BAT-ER9-01

Ver: 1.2.1

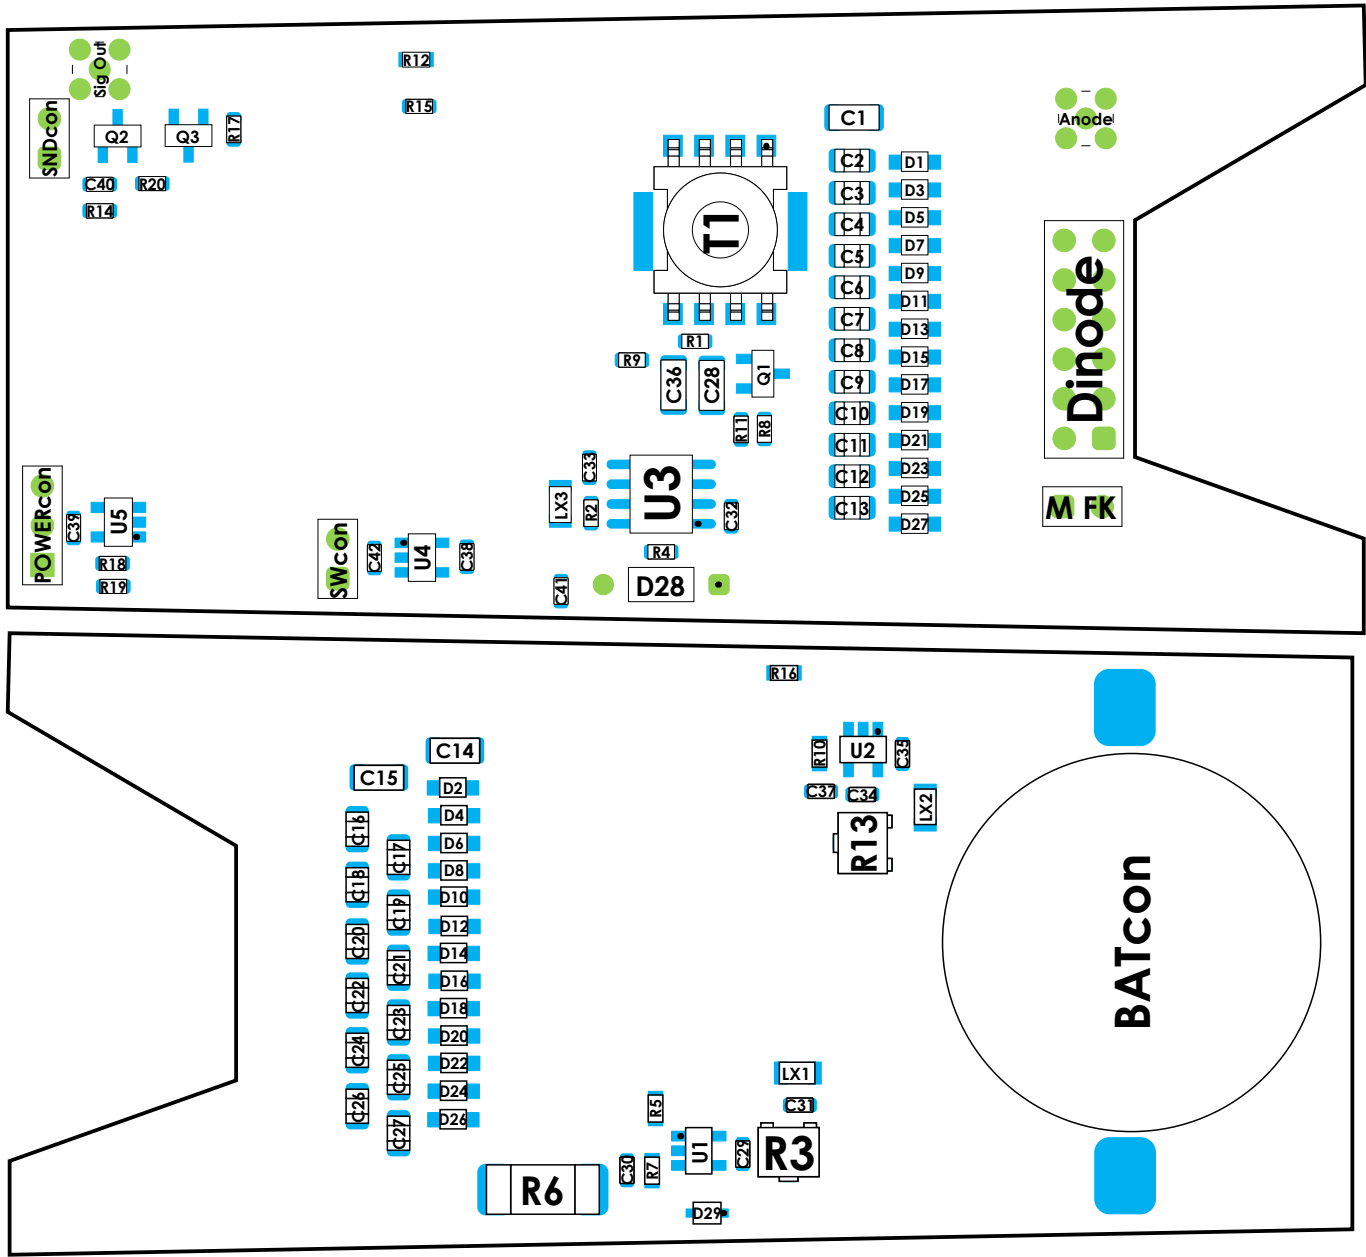
\* Исправлена подпись контактов "M" и "FK" (заменены местами надписи, т.к. не соответствовали фактическому расположению контактов)  
\* Исправлена ошибка трассировки TPS78330DDCR (контакт EN должен быть скомутирован к контакту IN)
